## Wettbewerbe

## Sanierung Panorama und Neubau Kunstmuseum Luzern

#### Empfehlung des Preisgerichtes

1. Preis (18 000 Fr. mit Antrag zur Weiterbearbeitung): **Werner Kreis, Ulrich Schaad, Peter Schaad**, Zürich/London)

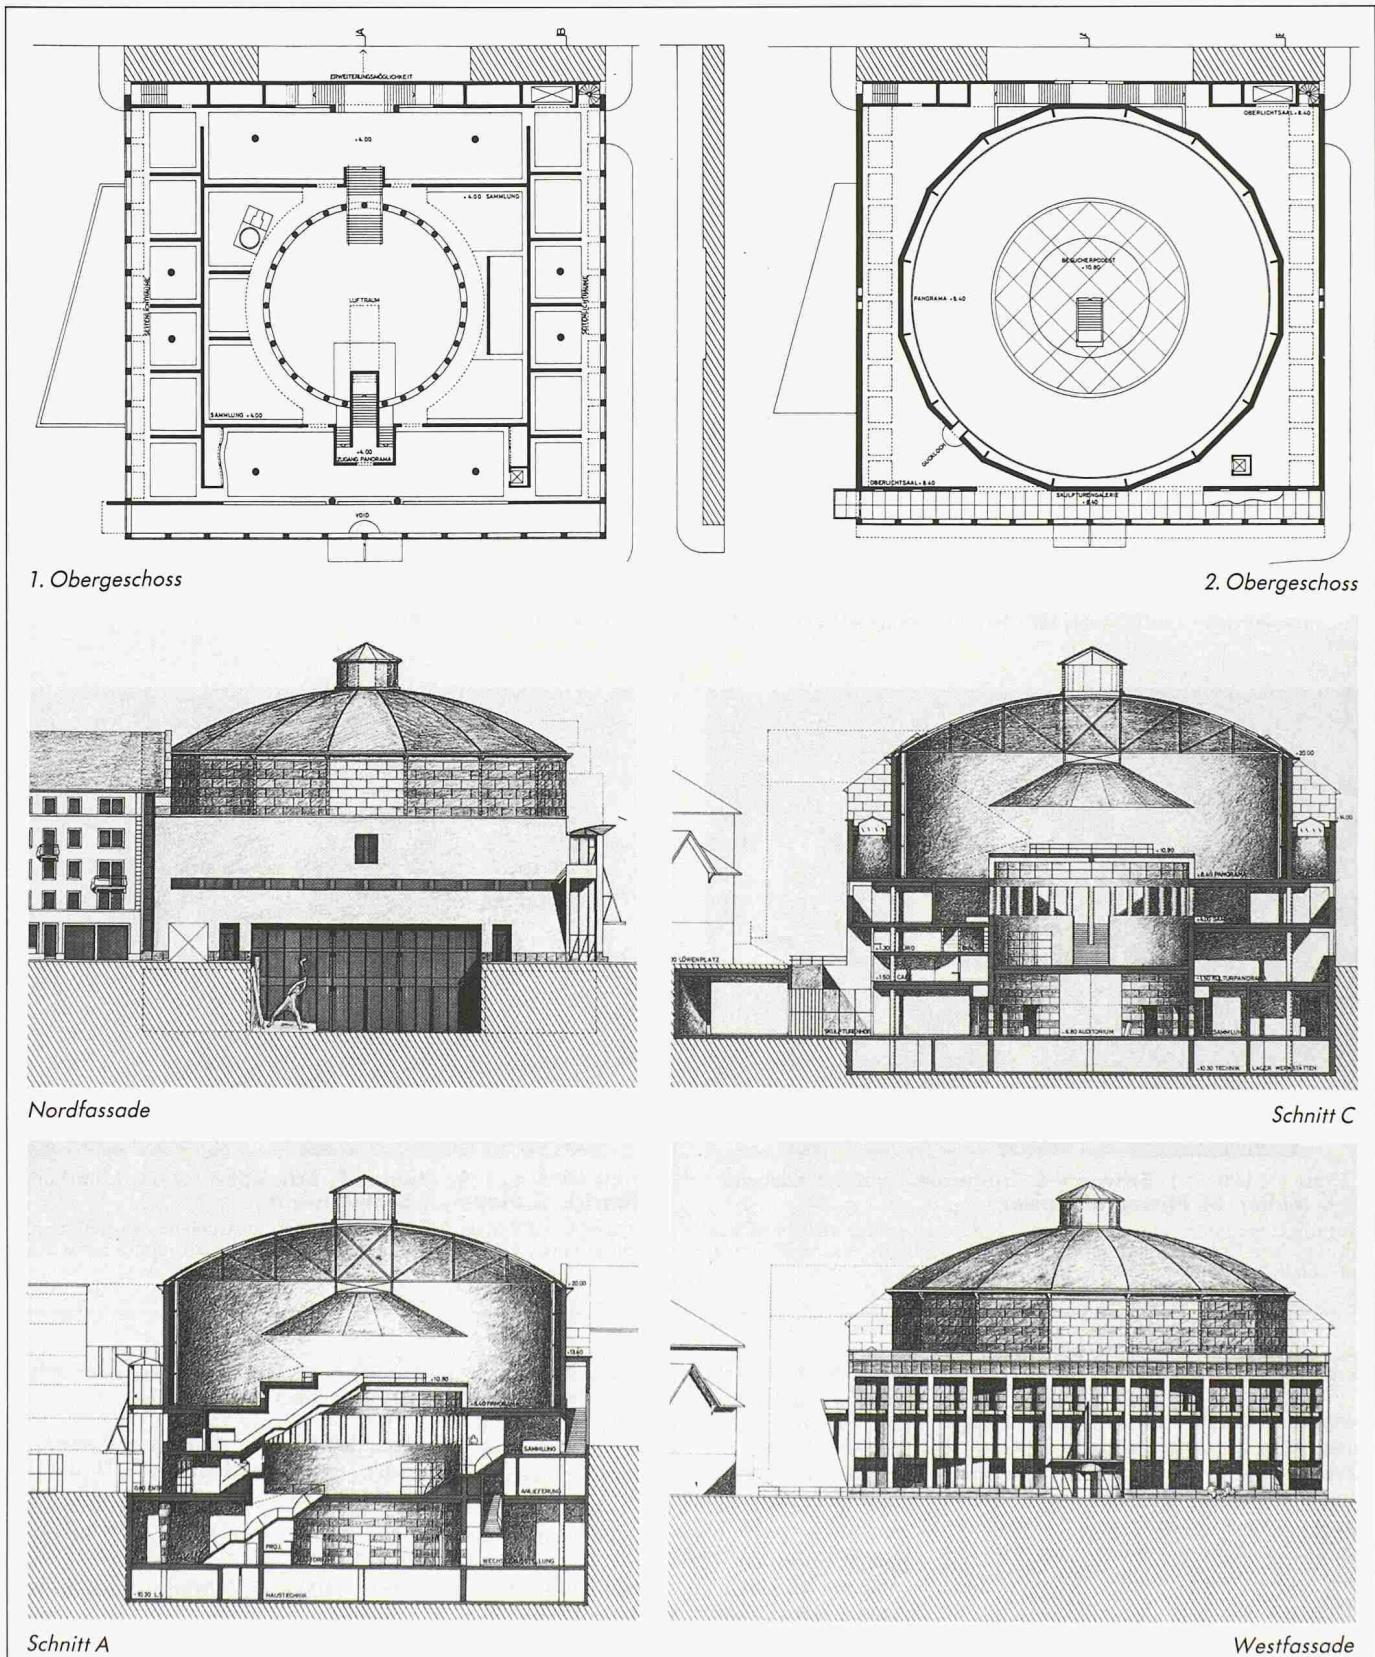
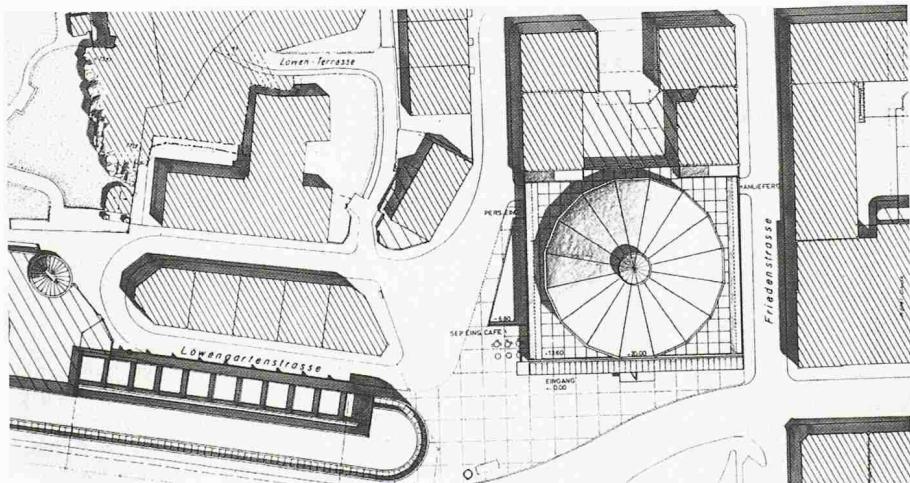
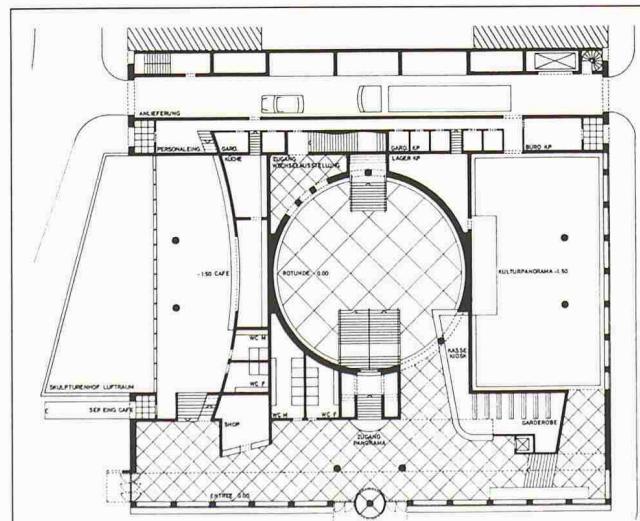
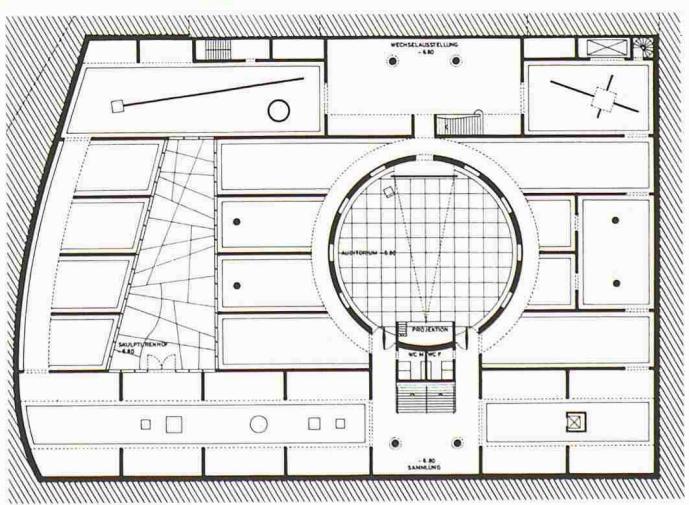
Das Projekt charakterisiert sich durch ein klar auf die Löwenstrasse gerichtetes Hauptgebäude mit aufgesetzter Panoramakuppel. Das Hauptgebäude mit verglaster Platzfront übernimmt die Randbebauung auf Gesimshöhe. Das Projekt zeigt ein klares Erschliessungskonzept, bestehend aus einer verglasten Eingangshalle (Quer), die alle Publikumsbereiche erschliesst, einer inneren Museums halle und einer konsequent vorgeschlagenen rückwärtigen Anlieferungsgasse.

Das *Museum*: Es organisiert sich um eine 2geschossige zylinderförmige Halle, wie sie von der Besucherplattform des Panoramas gegeben ist. Diese runde Museumshalle bildet die vertikale Orientierungshilfe, welche durch indirektes Licht vom Panorama belichtet wird. Der vertiefte Skulpturenhof auf der Nordseite bringt die erwünschte Belich tung in die im 1. OG liegenden Museumsräume.

*Panorama*: Ein langer geschlossener Treppenlauf führt ins Zentrum des Podestes. Dieser Treppenlauf bildet einen Einschnitt in den darunterliegenden zylindrischen Innenraum. *Museum*: Der Sammlungsraum im 1. OG entspricht dem klassischen Rundgangs-Ablauf von Ausstellungsräumen. Das hochliegende Seitenlicht ist knapp bemessen. Im 2. OG sind die Raumsegmente zwischen der Rotunde und der quadratischen Hülle als Ausstellungsräume nur spezifisch nutzbar, jedoch gut belichtet. Das im 2. OG angeordnete Auditorium lässt sich vom Museum belegen oder als zweites Foyer nutzen. Das *Kulturpanorama* zeigt einen visuellen Bezug zur Strasse und gute Raumdispositionen.

Für die Hauptfassade, noch nicht aber für die Seitenfassaden ist eine kohärente Architekturnsprache gefunden worden. Das Projekt überzeugt nicht nur durch seine klare innere Raumauflistung, sondern auch durch die überzeugende architektonische und städtebauliche Eingliederung in die nähere Umgebung.

Mehrheitlich empfiehlt das Preisgericht dem Auslober, die Verfasser des 1. Preises mit der Weiterbearbeitung zu beauftragen. Dabei sind folgende Punkte zu berücksichtigen:

- Für die Ausstellungsräume ist eine grössere Flexibilität erwünscht.
  - Der Einschnitt zur Belichtung der Untergeschosse im Löwenplatz soll als gestaltendes Element der Strasse ausgeformt werden.
  - Die Fassadengestaltungen sind uneinheitlich. Die Seitenfassaden sind in ihrer Sprache auf die Schaufassade abzustimmen.

- Die Belichtungsverhältnisse im Hauptgeschoss sind zu verbessern.

1. Preis (18 000 Fr. mit Antrag zur Weiterbearbeitung): **Esther Brogli und Daniel Müller**; Mitarbeiter: **R. Schwarz-Thomet**

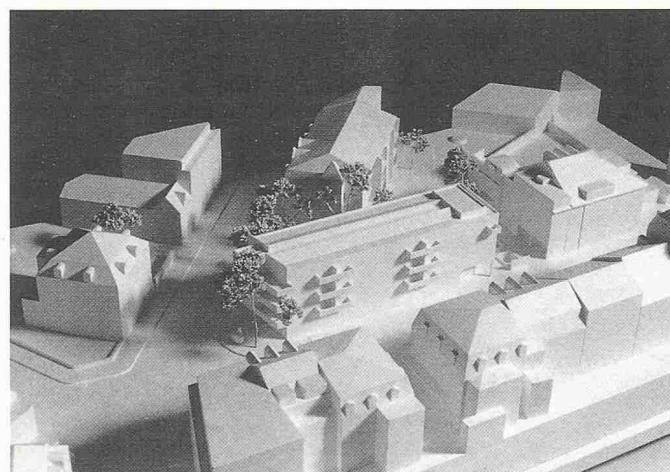
Das Projekt überzeugt durch seine klare Haltung in städtebaulicher wie auch in architektonischer Hinsicht, wobei auch die funktionellen Belange gut gelöst sind.

2. Preis (12 000 Fr.): **Fierz & Baader**, Basel; Mitarbeiter: **L. Selva**

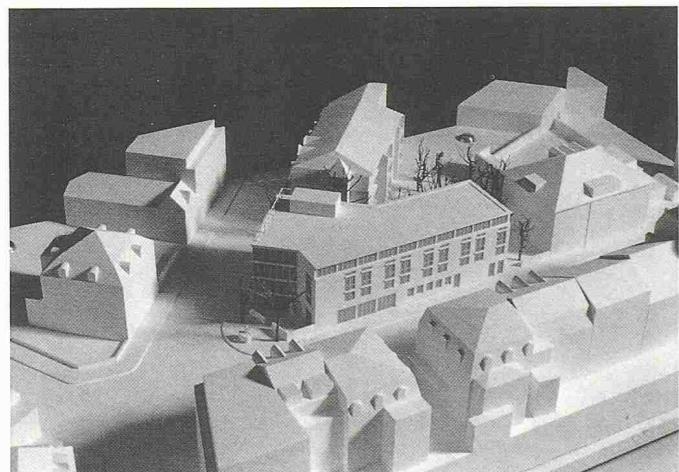
Neben betrieblichen Mängeln weist das Projekt vor allem im städtebaulichen und gestalterischen Bereich unübersehbare Qualitäten auf. Der Vorschlag wird als interessanter Beitrag gewertet.
